**AVIS RELATIF À LA PROTECTION
CONTRE LES EVENTUELS EFFETS NOCIFS ET NUISANCES
PROVOQUÉS PAR LES RAYONNEMENTS NON IONISANTS
GÉNÉRÉS PAR DES ANTENNES ÉMETTRICES STATIONNAIRES**

Commune : CHARLEROI - Exploitant : ORANGE

Référence exploitant : 169C1_4 & 30389C1_6 & 40389C1_4 & 50389C1_1

Rapport n° 2400 / 2024

Figure 2 : Vue en plan des installations d'antennes dans un rayon de 300 mètres autour de l'installation faisant l'objet de la demande d'avis

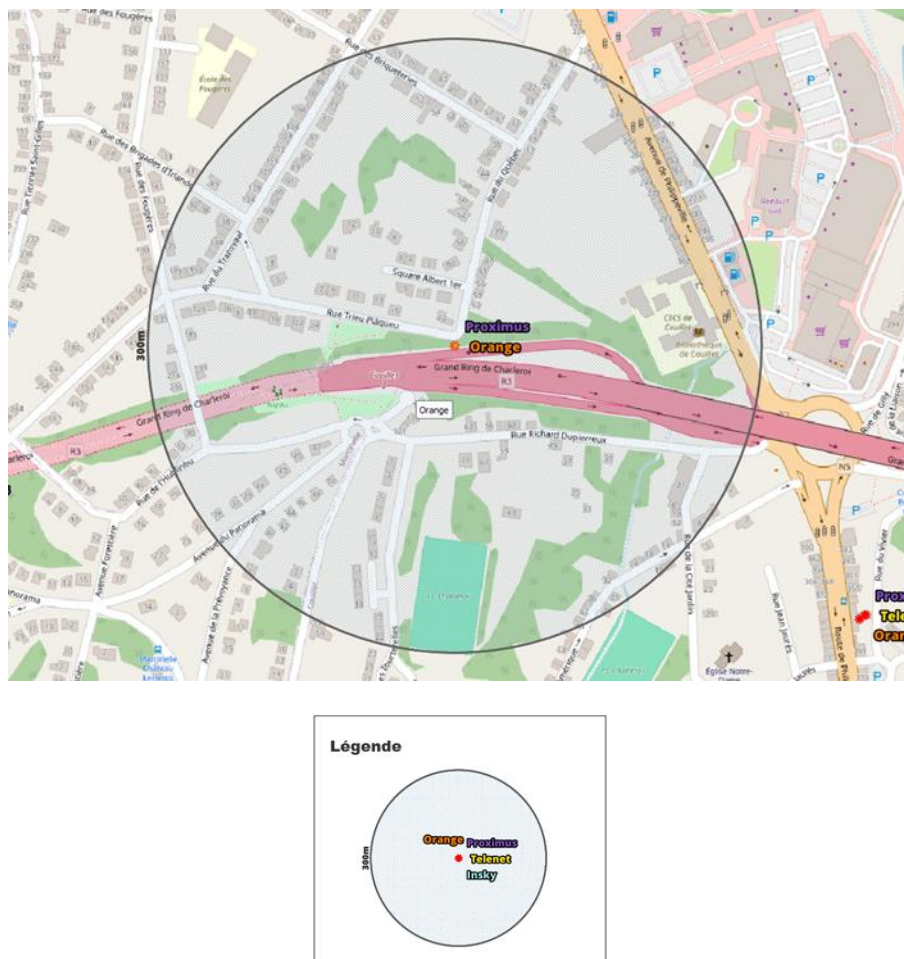
Le plan en projection verticale de la figure 2 indique la localisation des installations d'antennes émettrices stationnaires visées par le décret et situées dans un rayon de 300 mètres autour de l'installation référencée dans le paragraphe 2 et localisée au centre du cercle. Les données de localisation de ces antennes et les avis correspondant sont accessibles via le cadastre en ligne des antennes émettrices stationnaires⁶. Les installations prises en compte dans l'évaluation du respect de la limite cumulative sont les installations d'antennes émettrices déclarées en service par l'exploitant à la date du présent avis, à l'exception de l'installation référencée dans le paragraphe 2 et éventuellement d'autres installations ayant fait l'objet d'une demande d'avis à la même date et qui sont situées à l'intérieur de la zone de 300 mètres de rayon.

- a) il y a au plus 4 installations d'antennes émettrices stationnaires présentes dans la zone d'évaluation de 300 mètres de rayon représentée dans la figure 2, y inclus l'installation référencée dans le paragraphe 2 : la limite cumulative définie à l'article 4, §2 du décret est nécessairement respectée dans les lieux de séjour à l'intérieur de la zone d'évaluation de 300 mètres de rayon ;

- b) il y a exactement 5 installations d'antennes émettrices stationnaires présentes dans la zone d'évaluation de 300 mètres de rayon représentée dans la figure 2, y inclus l'installation référencée dans le paragraphe 2 et il existe, pour 3 ou 4 de ces installations, un avis attestant le respect de la limite abrogée de 3 V/m : la limite cumulative définie à l'article 4, §2 du décret est nécessairement respectée dans les lieux de séjour à l'intérieur de la zone d'évaluation de 300 mètres de rayon ;

- c) dans tous les autres cas, il a été vérifié que la limite cumulative définie à l'article 4, §2 du décret n'est pas dépassée dans les lieux de séjour sur base du nombre d'installations localisées dans la zone d'évaluation de 300 mètres de rayon représentée dans la figure 2, de leur localisation ainsi que des données inscrites dans la figure 1 et au paragraphe 4 du présent avis et dans les avis attestant le respect de la limite par installation ou de la limite abrogée de 3 V/m relatifs aux autres installations reprises dans la figure 2.

Compte tenu des considérations ci-dessus, il apparaît que l'intensité du rayonnement électromagnétique généré, dans les lieux de séjour situés dans un rayon de 300 mètres autour de l'installation référencée dans le paragraphe 2, par l'ensemble des antennes émettrices stationnaires de l'ensemble des exploitants du même site d'antennes émettrices stationnaires respecte la limite fixée à l'article 4, § 2 du décret.
